工程指示 / 要求簡箋 ENGINEER INSTRUCTIONS(E.I.)

工程指示編號:	EI- 4766	修改版本:	-
	HK- 0944		
工程編號:	J 853	工程名稱:	大窩坪 (延坪道)
收件人:	生統 (梅姐/Tracy)	發件人:	Lai Sik Hung
工程項目:	鎖扣墊巴銘化確認	日期:	10/06/2022

內容: 請根據附件資料將鎖扣墊巴銘化

名稱	鎖扣T004墊片	制圖	謝永林	2022.5.19	修改	新增	
材料	2mm鋁板	復核	謝永林	2022.5.19	日期	2022.5.19	
顏色	MITL	批准	胡勇		圖號	UN-DB-101	436

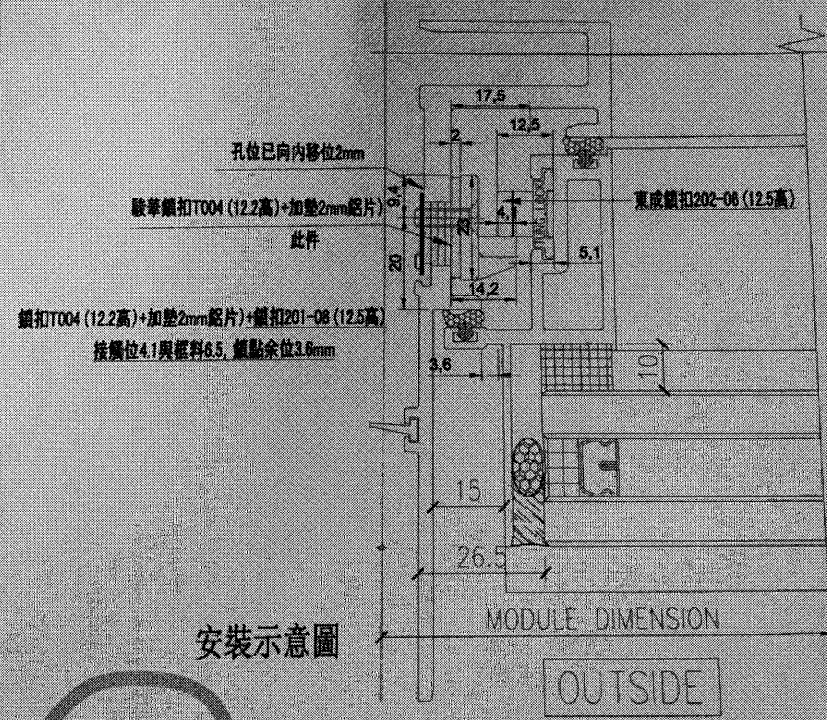
配件鎖點已變東成鎖扣202-06 (12.5高)

@威 @大明 @daniel woo 鎖扣  
墊巴圖紙是MILL,刀口會見白，  
容易氧化，請問是否需要改為鉻  
化（目前我們在生產的857工程  
用的是鉻化）？

**(確認需鉻化)**
